Resolución N° 44732

Ref. Expediente N° NC2021/0004118

Por la cual se resuelve un recurso de reposición

“UNA CÁMARA DE FAROLA QUE INCLUYE UN PUERTO DE CONMUTACIÓN PARA REALIZAR EL CONTROL DE LA FAROLA, SENSORES DE IMAGEN Y UNA INTERFAZ DE COMUNICACIONES” (...)

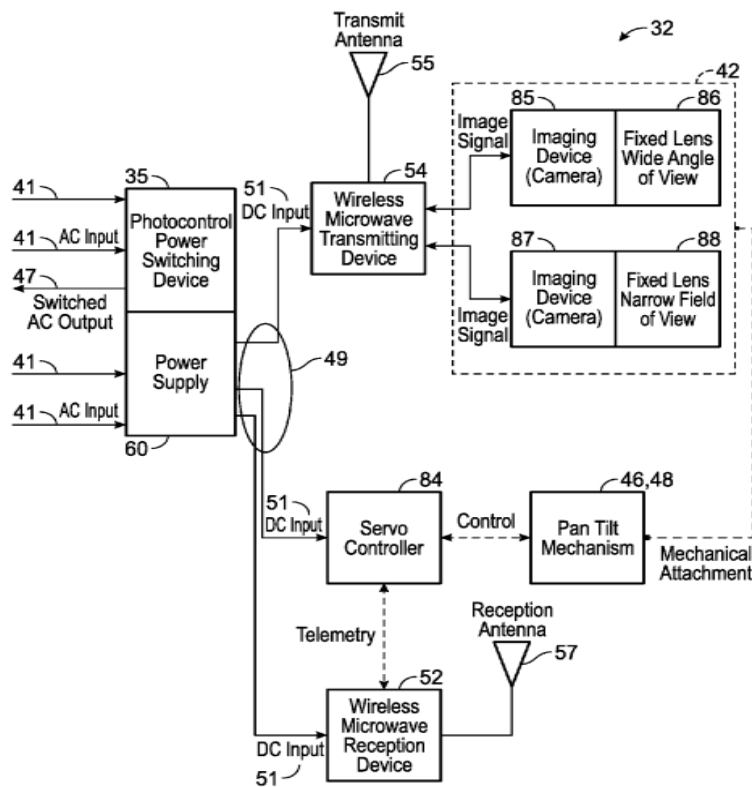
Respecto a los argumentos de la recurrente donde afirma que los sensores ópticos de imagen de D6 no están dispuestos en posiciones fijas ni orientados hacia diferentes direcciones radiales entre sí y que no menciona una unidad de procesamiento de imágenes (155) que se opera para unir al menos dos imágenes capturadas de manera cuasi simultánea, siendo cada una de las al menos dos imágenes capturadas de manera cuasi simultánea obtenida a partir de uno diferente de los al menos dos sensores de imagen ópticos, cuyos campos de visión están alineados en las diferentes direcciones radiales, para proporcionar una imagen panorámica de gran angular de la parte inferior y los lados de la farola, en donde el campo de visión del panorama de gran angular es más amplio que el campo de visión de cualquiera de las al menos dos imágenes capturadas de manera cuasi simultánea, es pertinente aclarar de nuevo que estas características hacen parte del capítulo reivindicatorio allegado junto con el memorial de recurso y que no fue aceptado dado que amplía la materia inicialmente divulgada, por lo que la comparación de esta característica con el documento D6 no resulta procedente para desvirtuar el análisis de nivel inventivo trasladado en la decisión de negación impugnada.
